**Entwurf Nr. 19;** Verfasser *Ernst Strasser*, Dipl. Arch., Brugg und *Gert L. Keller*, Arch., Aarburg. Abb. s. Seite 256 und 257.

## Wettbewerb der Gemeinde Zofingen 1944/45

2. Preis (3800 Fr.) Entwurf Nr. 19, Verfasser E. STRASSER, Dipl. Arch., Brugg und G. L. KELLER, Arch., Aarburg

1. Preis; Arch. H. G. BRÜDERLIN

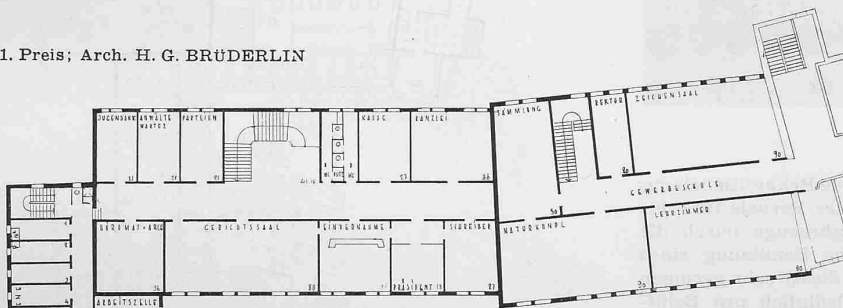
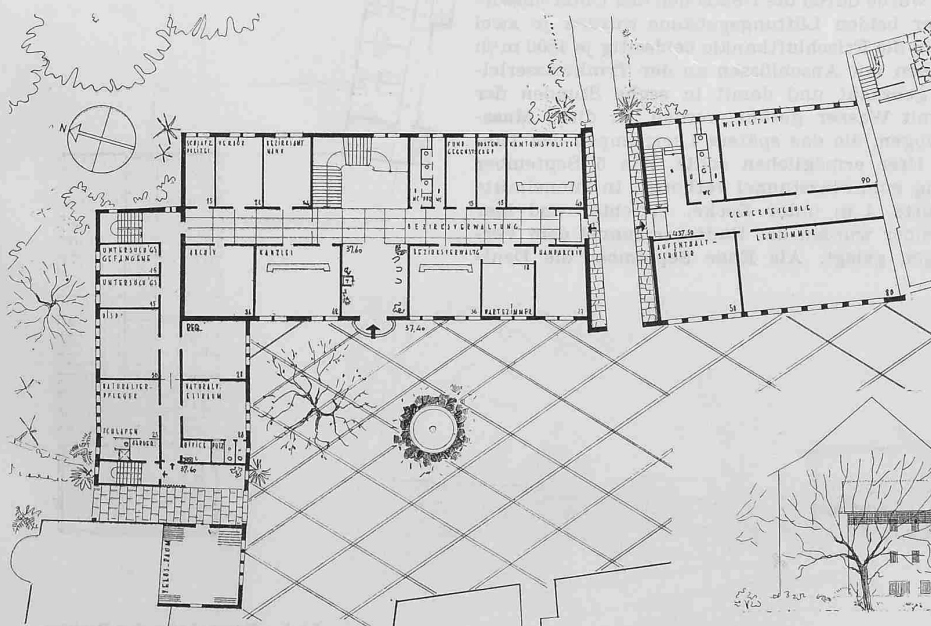
**Situation und Verkehrsregelung:** Sehr gute Gesamtsituation; vorzügliche Einpassung der Neubauten in die Altstadt; gute Ueberbauung des Häfligerareals unter Schonung des Baumbestandes. — **Gewerbeschule:** Einfache Erweiterung mit guten Grundrissen. — **Städtische Werke:** gute Grundrissgestaltung mit klarer Unterteilung der verschiedenen Raumgruppen; sehr gute feinfühlig architektonische Gestaltung; überzeugender Vorschlag für die Schaufensteranlage. — **Bezirksverwaltung:** Klare Grundrissorganisation; feinfühlig kubischer Aufbau. — **Allgemeine Bewertung:** Feinfühlig, gut durchgearbeitete Anlage.

**Situation und Verkehrsregelung:** Die unbestimmte Platzgestaltung vor dem Bezirksverwaltungsgebäude gibt demselben nicht den nötigen Halt; Vorschlag für die Verkehrsregelung für die Zofinger Verhältnisse ungeeignet. — **Städtische Werke:** Zufahrt zum Veloraum zu aufwendig; beschränkte Zufahrt zur Garage; Abwartwohnung nicht in allen Teilen befriedigend; stützenlose Ausbildung der Durchgangspartie unbefriedigend. — **Bezirksverwaltung:** zu grosse Treppenhalle; Abwartwohnung ohne Küche; zu grosses Treppen-Erkermotiv, anschliessend an die offene Vorhalle. (Schluss folgt)

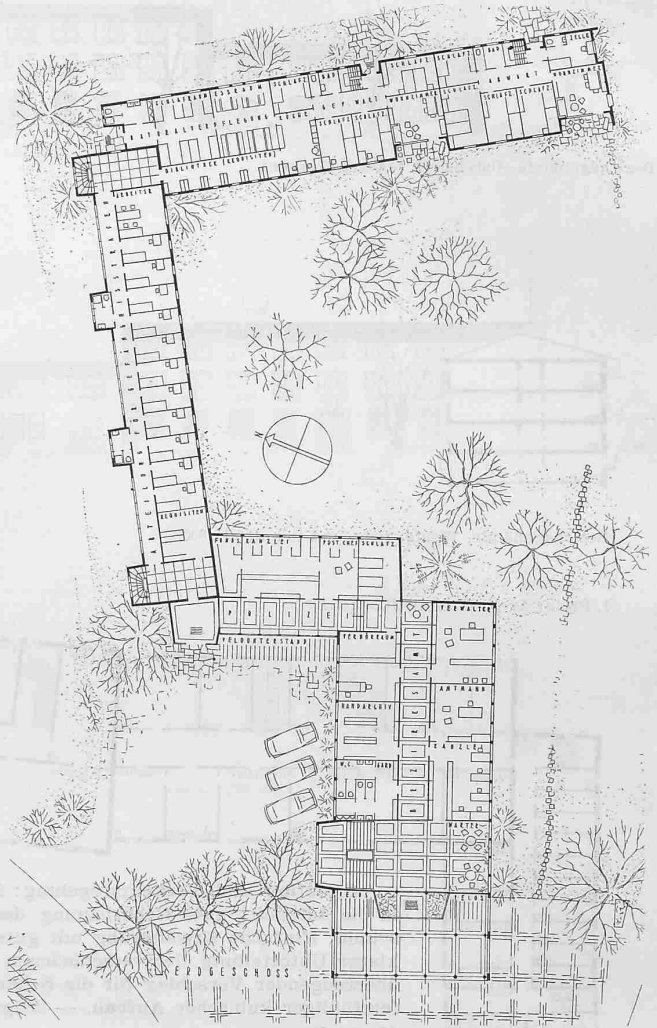
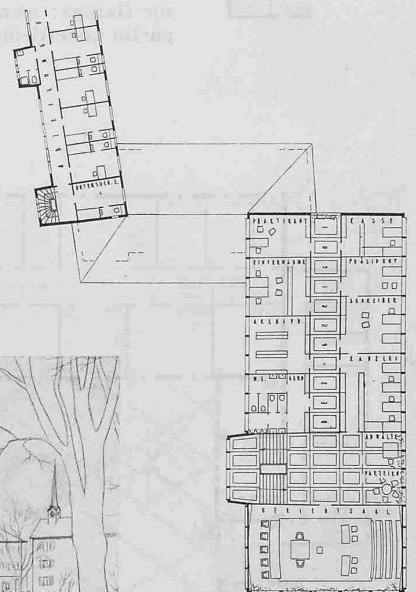
sen mit einfachen, nicht zu hohen Körpern klar abgesetzt und gut abgestuft. — **Gewerbeschule:** Abstufung und Abknickung wirkt sich architektonisch gut aus. — **Bezirksverwaltung:** Hauptzugang gut gewählt; Grundriss klar; Architektur einfach, künstlerisch, feinfühlig. — **Städtische Werke:** Zerlegung in Bureaubäude, niedrigen Magazintrakt und Remisenbau klar; Grundrisse praktisch gelöst; Baumassen und Architektur mit knappen Höhen gut. — **Allgemeine Bewertung:** Sehr gute, einfache Lösung der Bauaufgabe, im besonderen für Lage und Gestaltung des Bezirksverwaltungsgebäudes und der Gewerbeschule; günstiger Kubus.

**Situation und Verkehrsregelung:** Zu starkes Beschneiden der bestehenden Promenaden beim Stadteingang unerwünscht; Baumbestände zu wenig geschont. — **Gewerbeschule:** Nebeneingang aus Durchfahrt ungünstig; vollwertige disponible Räume fehlen. — **Bezirksverwaltung:** Treppenhaus ungenügend belichtet; Küche u. Office des Gefangenenwartes zu knapp.
